华兰生物忠县单采血浆站改扩建项目方案设计调整公示

调整内容：1.平面布局调整，将医疗废物电梯位置变更；2.新增三楼通往室外的消防疏散钢结构楼梯；3.二、三层局部布局变更，功能不变。项目调整前后经济技术经济指标未发生变化。

关于华兰生物忠县单采血浆站改扩建项目 工程规划许可附件附图调整的申请

调整后一层平面

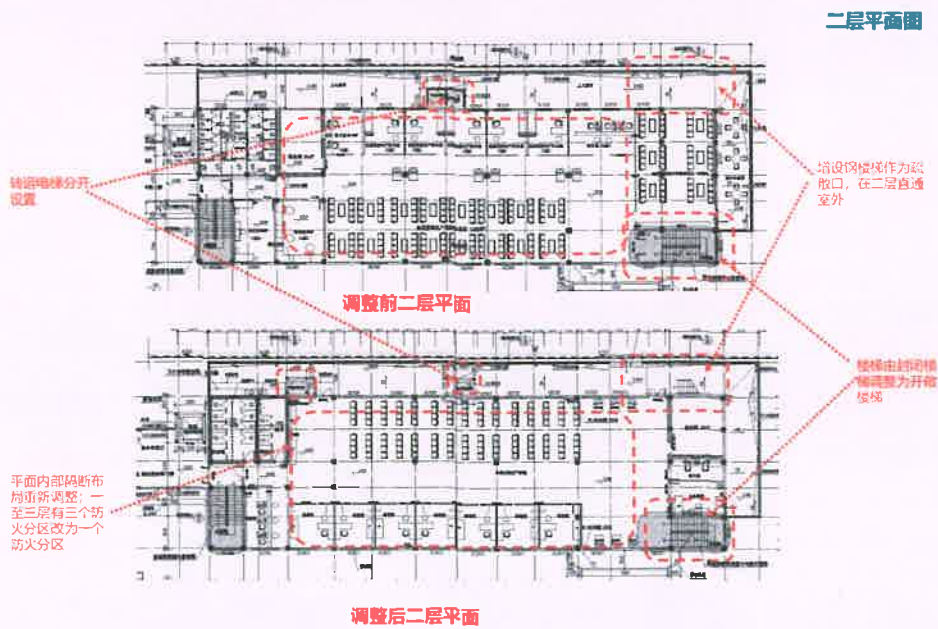
1.调整转运电梯布局。根据《单采血浆站质量管理规范》中关于“人流与物流分离，医疗废物通道与血浆转运通道分开”的明确要求，将原设计相邻设置的两台转运电梯调整为分开设置，以杜绝交叉污染风险，切实保障血浆采集环境的安全性与合规性。

调整后二层平面

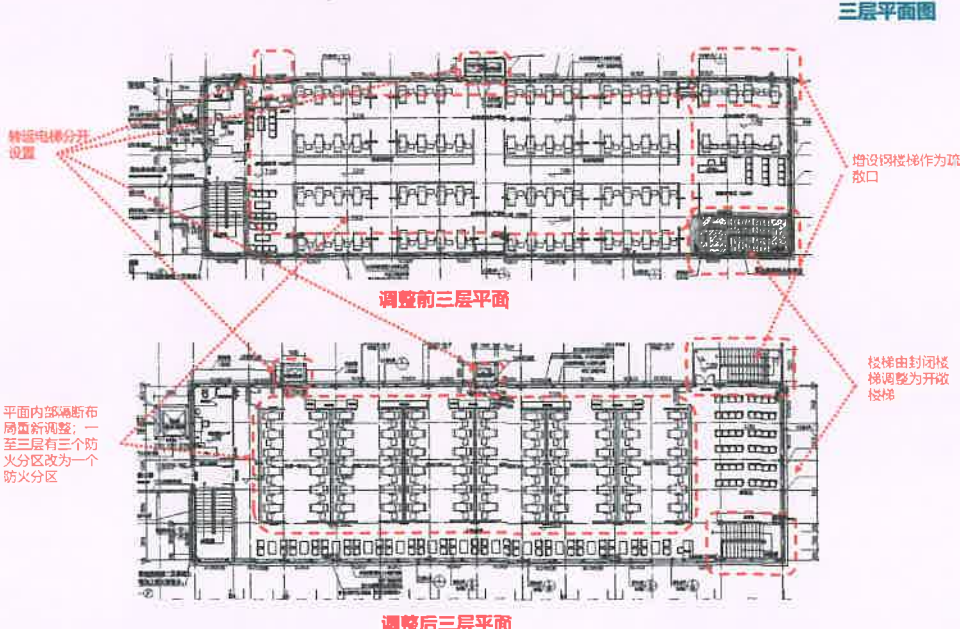
3.调整二层、三层功能布局。结合我司实际使用需求，对二层、三层室内功能布局进行优化，调整矮墙位置，以进一步提升献浆人员的服务体验。相关调整不改变建筑功能，且不影响消防等各项规范要求。

调整后三层平面

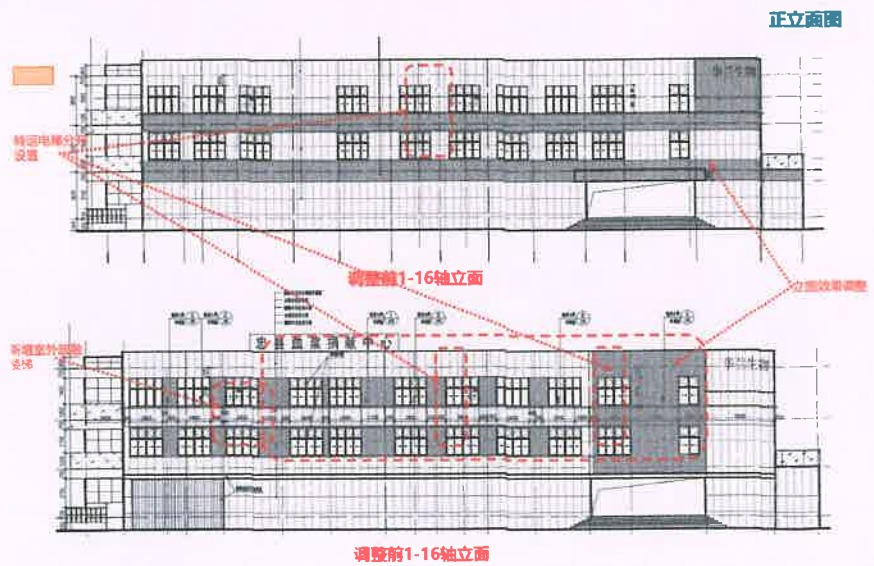
2.优化消防疏散体系。为适应业务发展需要，改造后忠县单采血浆站年采集能力将由60吨提升至70吨以上，预计献浆人流量将相应增大。鉴于原建筑楼梯间宽度有限，为保障人员快速、安全疏散，我司增设三楼直通室外的消防疏散楼梯，确保一至三层均具备直接通向室外的疏散条件。增设后，原建筑内楼梯不再作为消防疏散通道使用，调整为室内通行通道，因此由原来的封闭式楼梯更改为敞开式，在满足防火规范的同时，有效提升人员疏散效率。
